2019년도 문화재위원회

제9차 민속문화재분과 회의록

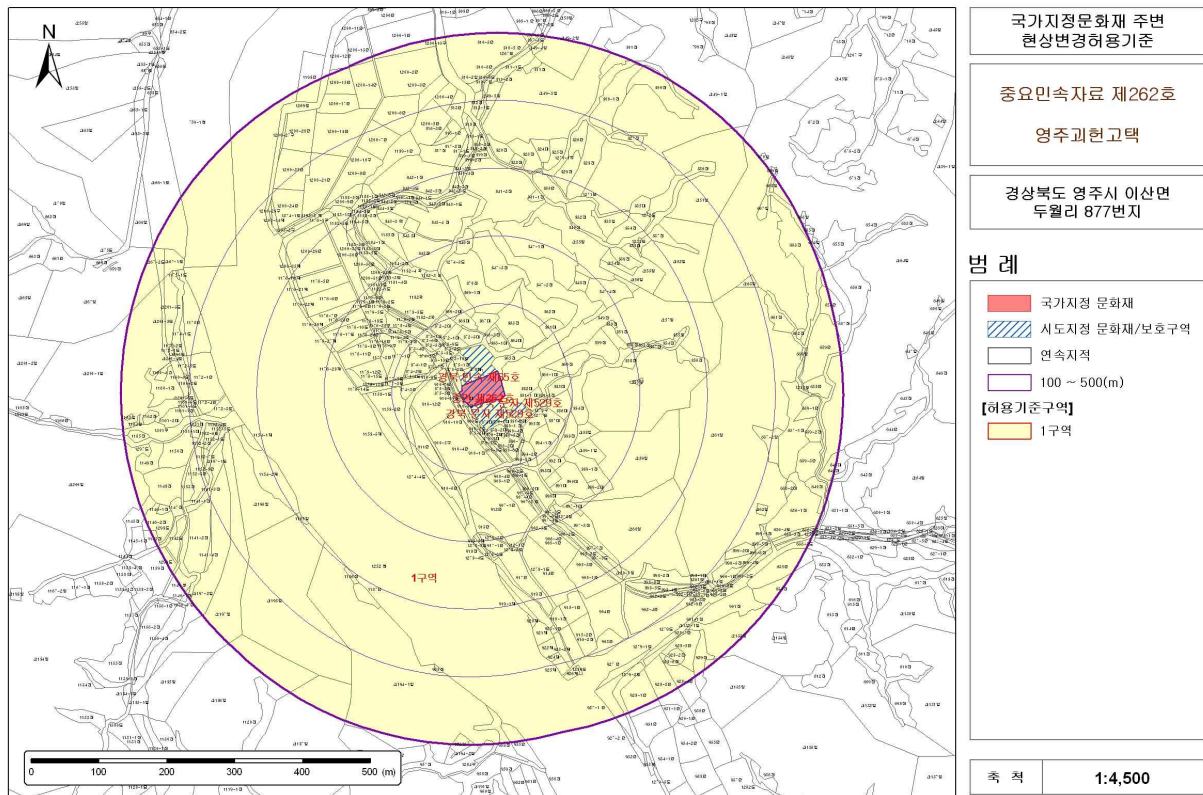
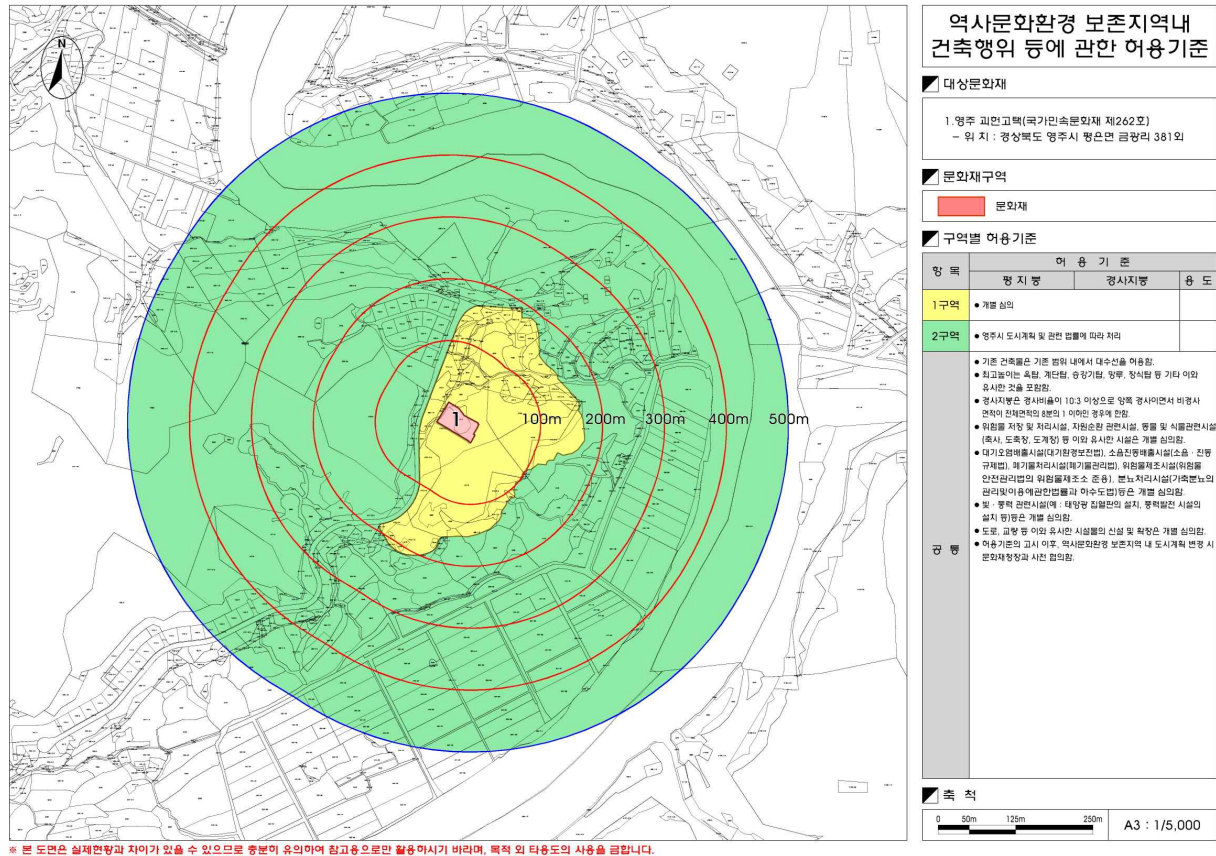
- 이견되는 괴현고택 보호를 위해 최소한도의 허용기준이 필요하다고 판단되며,
- 문화재 보호를 위해 위험물 저장 및 처리시설, 대기오염물질 배출시설, 태양광 및 풍력발전시설, 동물 및 식물관련시설(축사, 도계장 등) 등이 공통사항에 포함되어야 할 필요가 있다고 판단됨

- 원안가결

민속자료조사보고서 19호 - 최길성 문화재위원(1969.12월)	1993년 당산제 당시 사진	2019년 반환식 당시 복원사진

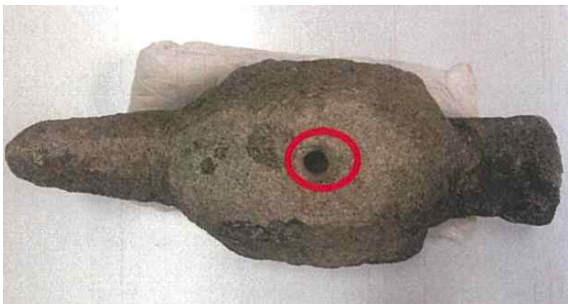
- 1969년 12월 최길성 문화재위원 현지 조사보고서에는 신간의凸(볼록부분)와 돌오리(石鳥)凹(오목부분)로 얹혀 있으며 접착을 위한 물질이 없다고 기록했는데, 현재 신간 부분은 갈고 닦아 표면을 반들반들하게 만든 흔적이 확인되며 별도의凸(볼록부분)이 없는 상태임
- 돌오리상 방사선 촬영 결과, 돌오리상에 흠이 존재하며 흠이 있는 반대쪽에는 엑스레이 촬영결과 원석과 밀도차이가 있는 물질로 보수한 흔적이 확인됨
- 돌오리상의 목과 꼬리 연결 부위는 방사선 촬영 상 상·하로 연결된 균열이 발생되어 균열 발생 후 접합되어 있는 것으로 관찰되나, 머리와 꼬리 부분은 별도의 파손 또는 가공의 흔적은 발견되지 않음
- 돌오리상의 흠 주변부의 명암이 밝은 부분은 무언가 덮혀 있거나 대기로부터 별도로 보호되어 풍화도가 낮아서 나타나는 현상으로, 별도의 가공흔적은 보이지 않으며, 흠은 기계로 시공한 것은 아니고 최근에 가공한 것으로도 보이지 않음
- 현지인의 구두 조사 및 과거 사진 자료를 바탕으로 현장 시뮬레이션 결과, 돌오리의 좌정 복원은 흠이 있는 부분이 위쪽으로 향하고, 머리가 부안읍성의 주산 성황산을 바라보도록 즉, 서북향으로 향하도록 배치하는 것이 타당하다고 판단됨
- 다만 흠이 있는 부분을 상부로 하여 복원할 시 기존 지정보고서 및 기록에서 그 존재가 확인되지 않아 차후 구체적인 정황조사가 추가적으로 필요할 것으로 판단됨
- 돌오리상은 복원 전 세적 및 강화제를 도포하는 정도의 보존처리를 실시하고, 흠 부분은 빗물고임 방지를 위한 조치 후 배치하도록 하며, 당산의 현 위치가 마을 자동차길과 인접해 있어 불시 파손 위험이 있으므로 조치가 필요하다고 판단됨

- 지정보고서(1969.12월)를 근거로 돌오리의 흠이 있는 곳을 배로 보고 설치할 경우 설치형태가 부자연스럽고, 도난 전 사진을 근거로 돌오리 흠이 있는 곳을 등으로 보고 설치할 경우 설치형태는 자연스러우나 그에 대한 기록이 없는 상황임
- 따라서 현 단계에서 돌오리상 복원 방향을 결정하는 것보다는 관계전문가 자문을 바탕으로 추가 학술조사연구를 통해 돌오리 설치에 대한 심도깊은 고증이 필요할 것으로 판단됨

- 보류
 - 추가 연구 후 재심의
